Modulo per la presentazione delle osservazioni per i piani/programmi/progetti sottoposti a procedimenti di valutazione ambientale di competenza statale

ID: Codice procedura (ID_VIP/ID_MATTM) 10066

Progetto per la realizzazione di un impianto per la produzione di energia mediante lo sfruttamento del vento nel territorio comunale di Tuscania e Viterbo (VT). Potenza nominale 129,6 MW. Codice pratica MYTERNA n. 202300259

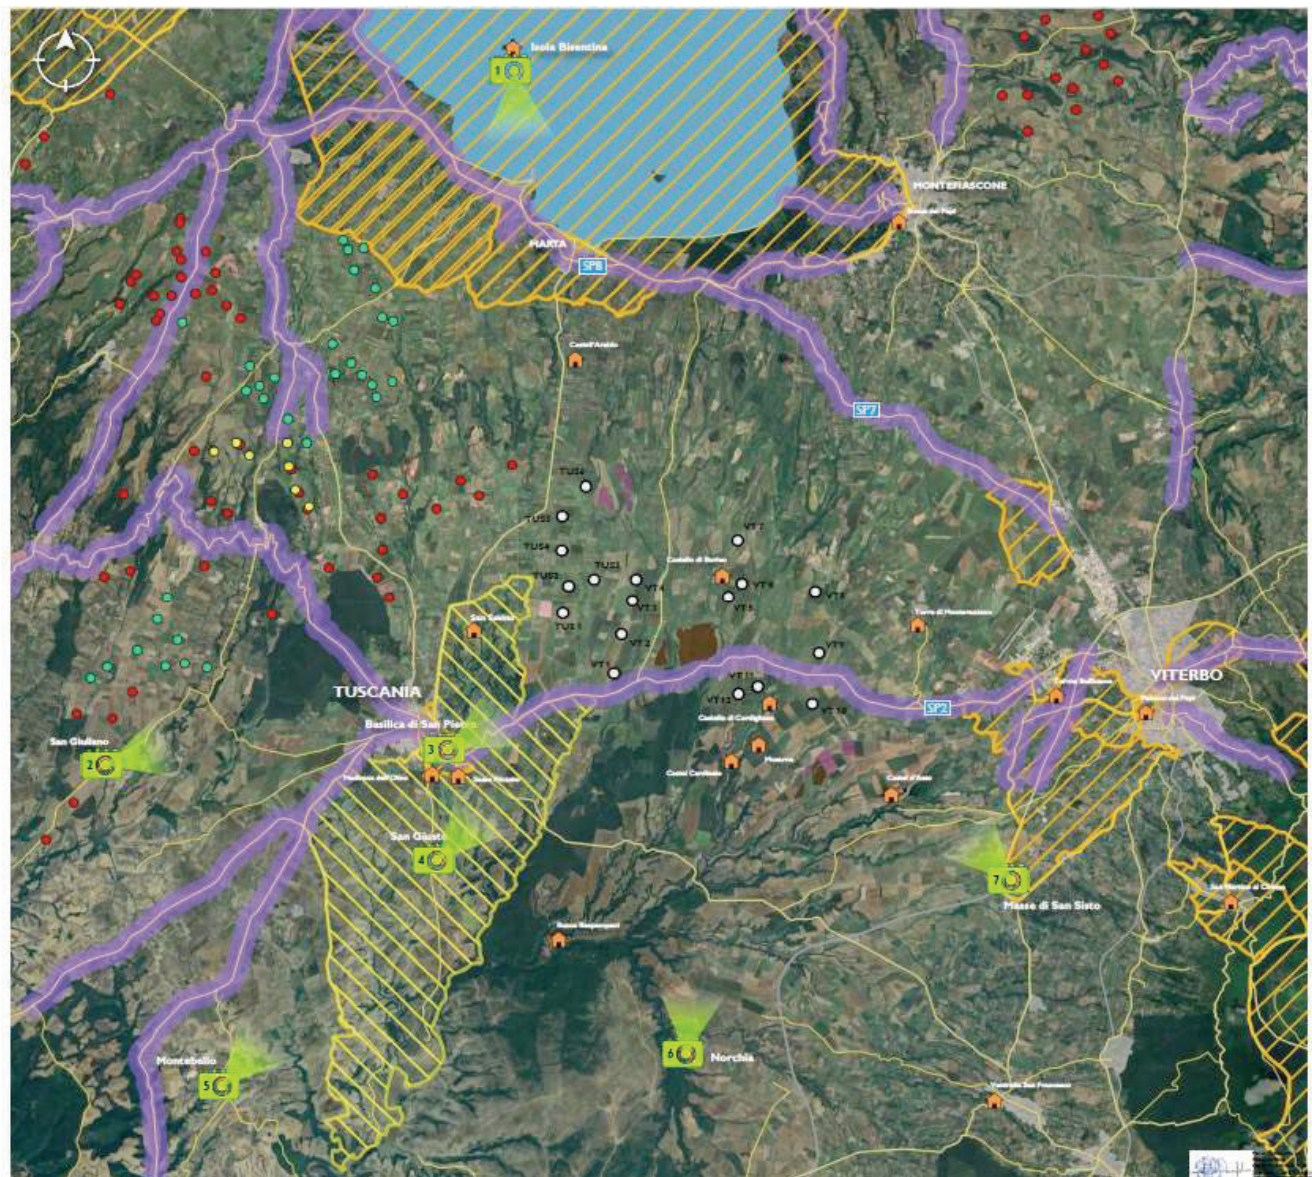
La "mappa" elaborata dall'Associazione "Amici della Terra" offre un'idea efficace e molto concreta della saturazione da impianti FER nella provincia di Viterbo ed in particolare intorno al lago di Bolsena dove si verrebbe ad insediare anche l'impianto eolico "Tuscania -Viterbo" (indicato in figura con TUS da 01 a 06 e VT da 01 a 12.)

L'impianto eolico industriale con 18 aerogeneratori (6 nel Comune di Tuscania da TUS 01 a TUS 06 e 12 nel Comune di Viterbo da VT 01 a VT 12, alti 236 m e larghi 172 m) come si vede dall'immagine si viene quasi a sovrapporre all'altro impianto eolico industriale denominato "Viterbo-Montefiascone" composto da 16 aerogeneratori dalle notevoli dimensioni (200 m x 170 m).

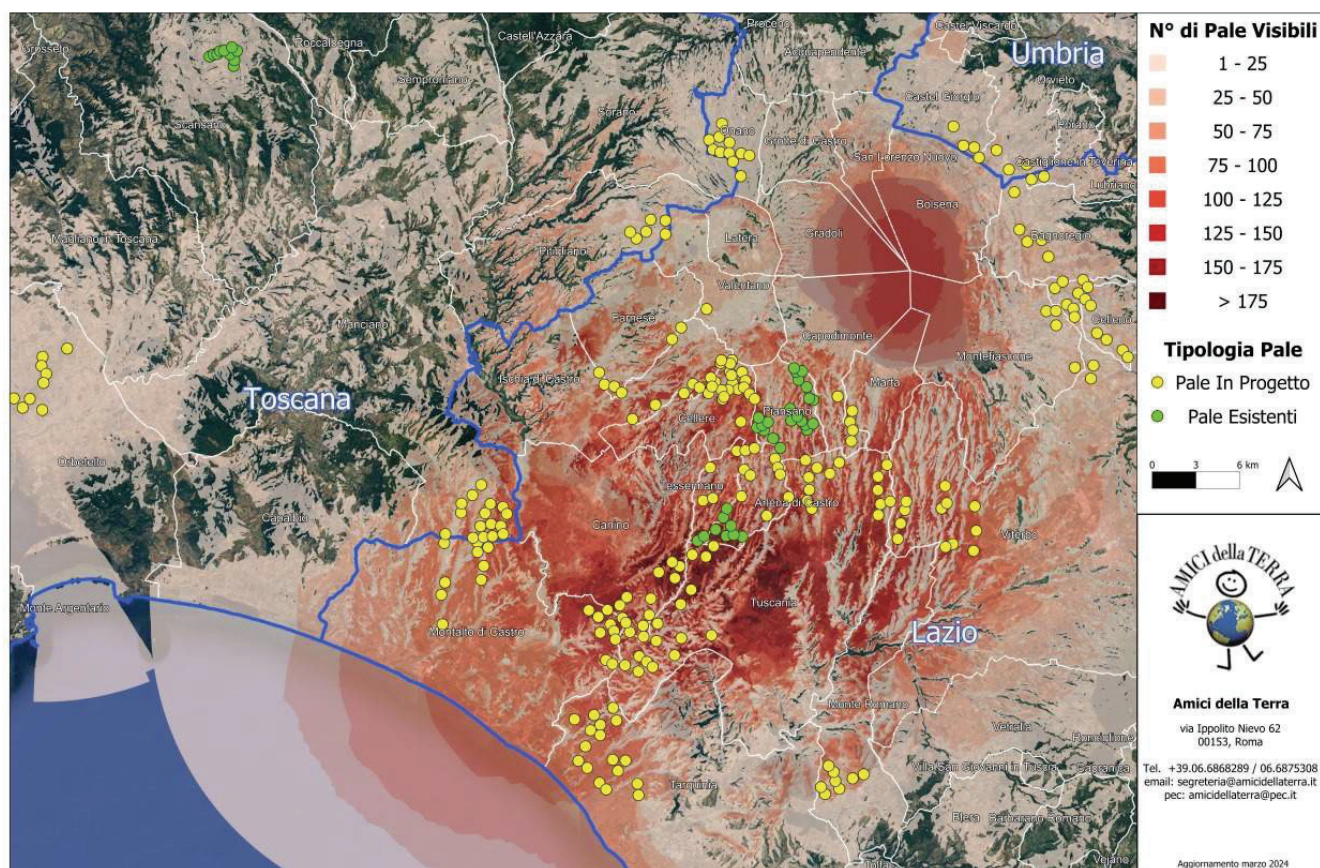
Per queste ragioni esso presenta delle incompatibilità con vari sistemi di paesaggio presenti nella zona, e in particolare con il paesaggio agrario di valore che interessa buona parte del territorio in cui si inserirebbe l’impianto con gli aerogeneratori e il paesaggio di particolare valore dove insisterebbero le opere pertinenti dell’impianto. Inoltre come vedremo la zona in cui si inserirebbe l’impianto è in parte vincolata ai sensi dell’art. 136 del CBC per il suo notevole pregio paesaggistico come dimostra anche la seguente mappa prodotta dalla proponente.

Mappa del documento WON017_ES_9_5_2_2. La mappa mette in evidenza le zone paesaggistiche di notevole interesse pubblico ex art 136 del Lago di Bolsena e della città di Viterbo e la zona archeologica del Comune di Tuscania in mezzo alle quali si verrebbe a trovare l’impianto eolico industriale in cumulo con una sola parte di altri impianti FER.

(Quadro d’unione)

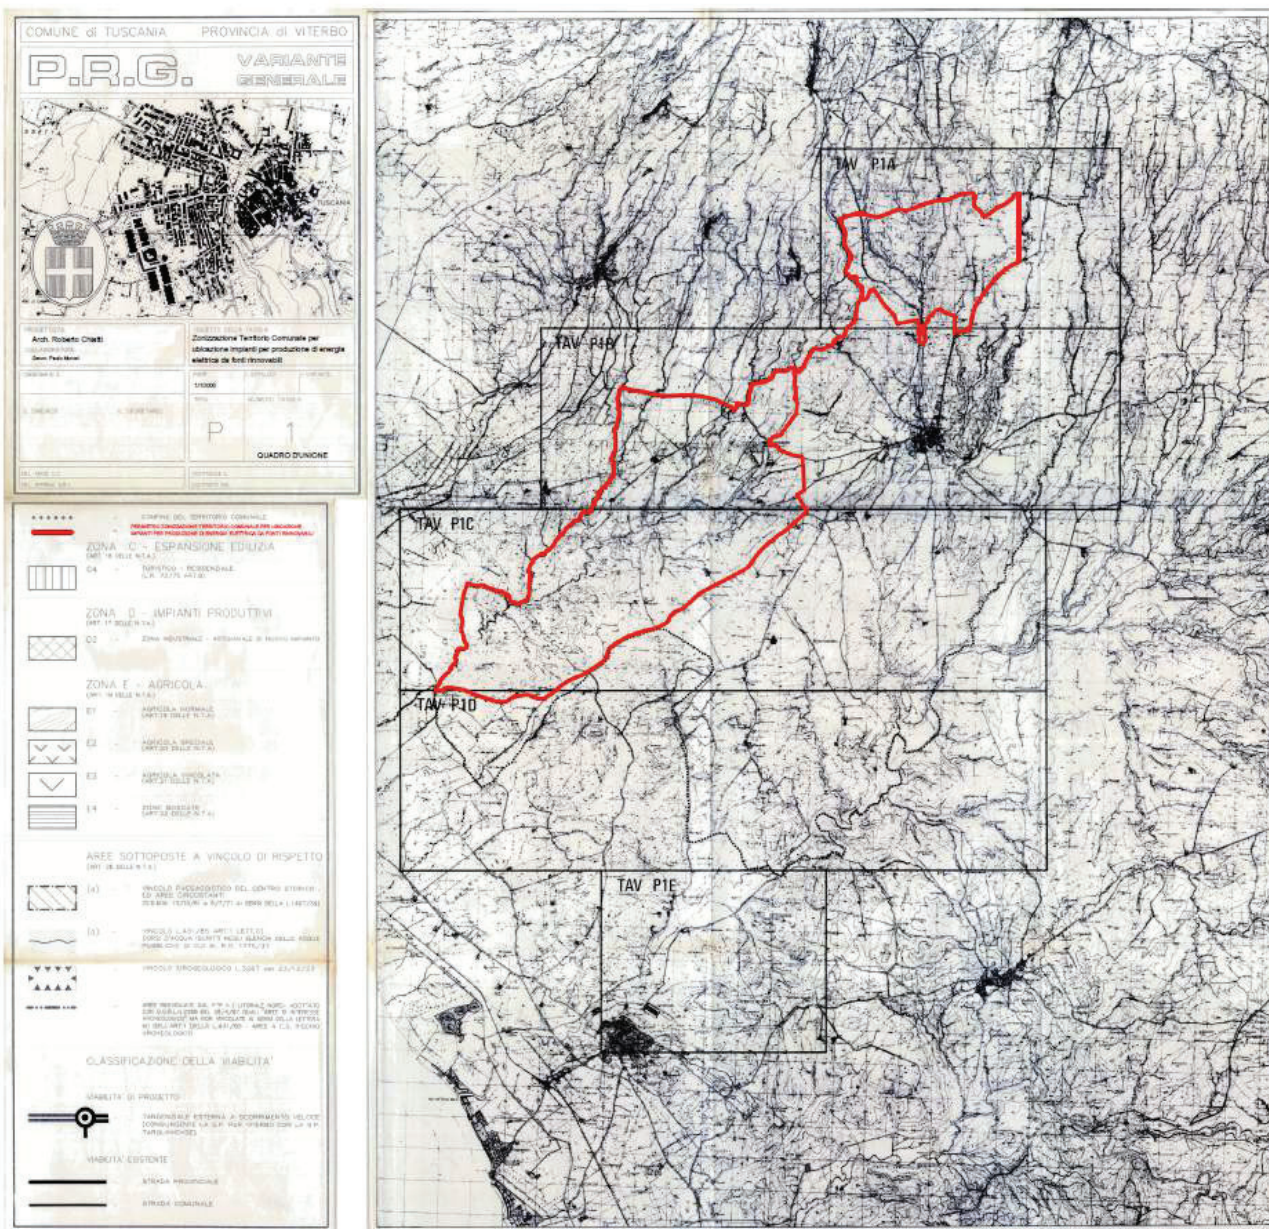
Il progetto eolico in oggetto **NON** ricade in aree **INDICATE IDONEE DALLA DELIBERA COMUNALE**, aree dove possono essere realizzati impianti per la produzione di energia elettrica da fonti rinnovabili. Dalla zonizzazione allegata in delibera si può rilevare con facile evidenza che la collocazione di n° 6 pale eoliche dell’impianto (denominate TUS1, TUS2, TUS3, TUS4, TUS5, TUS6) **ricade sul territorio comunale di Tuscania in area NON IDONEA secondo delibera.**

(VEDERE MAPPA di VARIANTE GENERALE AL PRG nella pagina seguente)

Figura 1. Stralcio carta "Natura 2000" dal sito del ministero Ambiente che illustra la parte della Rete Natura 2000. Le zone con linee in blu sono le ZPS che comprendono le ZSC (parti con linee rosse).  Simbolo dell'area in cui è ubicato l'impianto eolico industriale "Tuscania - Viterbo".

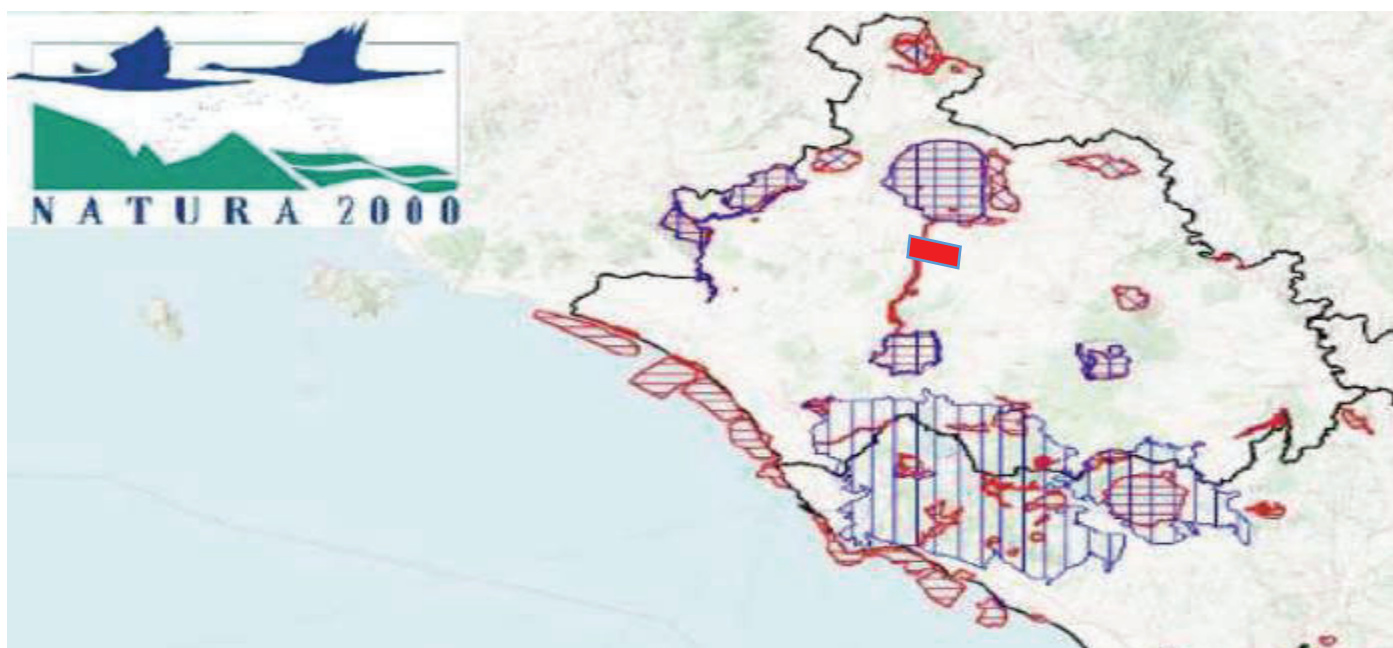
Nel caso dell'impianto eolico in oggetto l'area di intervento ancorchè formalmente esterna alla rete Natura 2000 viene a localizzarsi in diversi punti a distanze notevolmente ridotte rispetto a siti della Rete Natura 2000.

- ZSC IT6010007 - Lago di Bolsena, distanza circa 6,5 Km
- ZPS IT6010055 - Lago di Bolsena- isole Bisentina e Martana, distanza circa 6,5 Km
- ZSC IT6010041 - Isole Bisentina e Martana, distanza circa 7 Km
- ZSC IT6010020 - Fiume Marta, distanza minore di 500 m.
- ZSC IT6010021 - Monte Romano, distanza circa 6,5 Km
- Riserva Naturale regionale Tuscania circa 10 Km

Appare contestabile l'affermazione nello studio ES.10.1 (Valutazione di Incidenza, pag. 35) Secondo cui l'intervento in oggetto non interferisce con aree vincolate in quanto gli aerogeneratori non rientrano in nessuna zona destinata a Sito d'Importanza Comunitaria (SIC), a Zone a Protezione Speciale (ZPS), ai sensi della Direttiva 79/409 CEE, e Important Bird Areas (IBA). Dalle planimetrie riportate nello studio appare infatti che un numero consistente degli aerogeneratori facenti parte dell'impianto si trovino a distanze veramente minime, addirittura poche centinaia di metri dalla ZSC IT6010020 - Fiume Marta, e comunque per le sue dimensioni ed estensione, il progetto viene a configurarsi come vera e propria barriera fra zone di protezione ed in particolare molto importanti per l'avifauna. L'assenza formale di core areas non significa infatti che non esista una rete di interrelazioni ecologiche tra queste zone e siti Natura 2000 più o meno vicine.

Stralcio dalla Mappa ISPRA relativa ai risultati del censimento Lupo 2019-2022

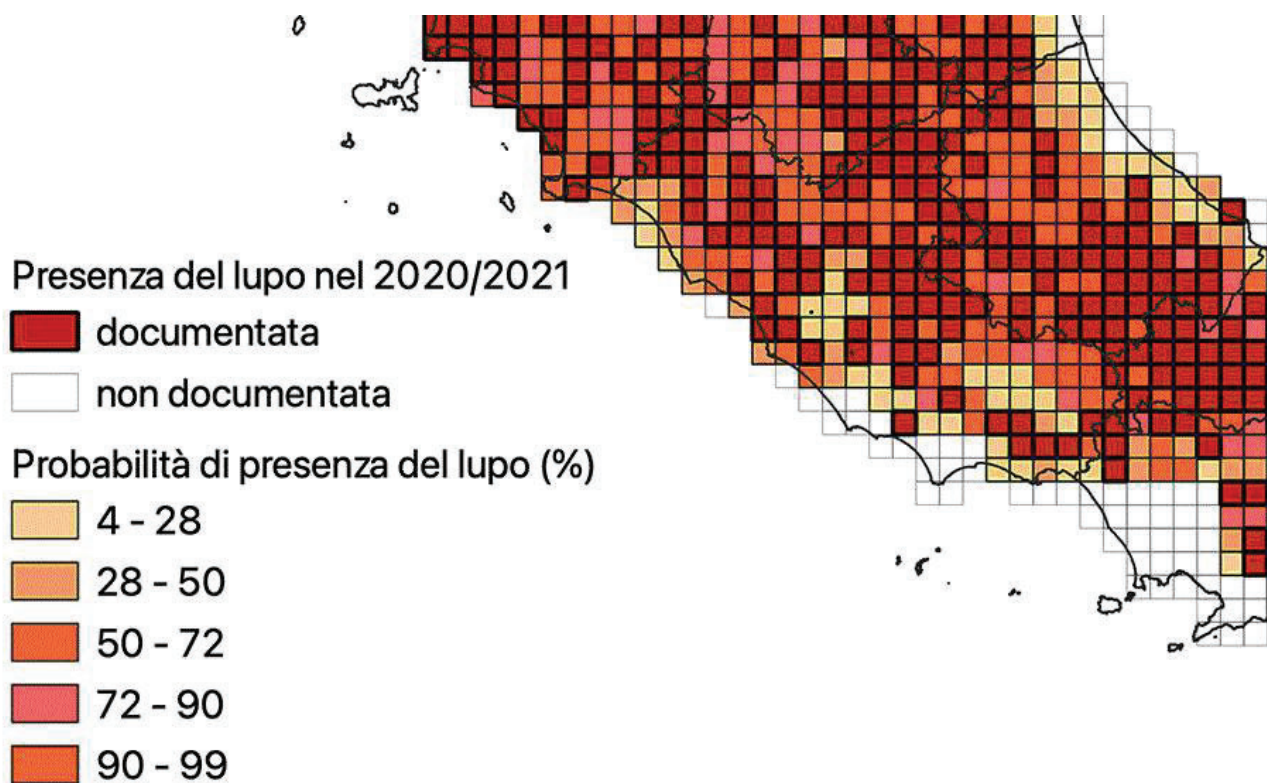
*“Per quanto riguarda il Lupo (*Canis lupus*), sembra che in questi ultimi anni si siano rarefatte nel territorio provinciale le segnalazioni di presenza di questo canide”*, affermazione priva di fondamento e palesemente in contrasto con i dati ottenuti dal recente censimento nazionale organizzato dall'ISPRA (2018-2022) (<https://www.isprambiente.gov.it/it/attivita/biodiversita/monitoraggio-nazionale-del-lupo/risultati>) che mostrano invece come la diffusione della specie (particolarmente protetta, ricordiamolo) sia in netta ripresa in tutta Italia come pure nell'area della bassa Toscana/Tuscia viterbese.

Pertanto, ribadiamo che a nostro parere lo studio si rivela particolarmente carente o eccessivamente e allegramente ottimistico (“delle due, una a scelta”) rispetto agli impatti del progetto sull'avifauna e chiroterofauna caratterizzate da notevole mobilità, dinamiche migratorie ed estensione degli Home Range ben oltre le zone di rifugio e riproduzione.
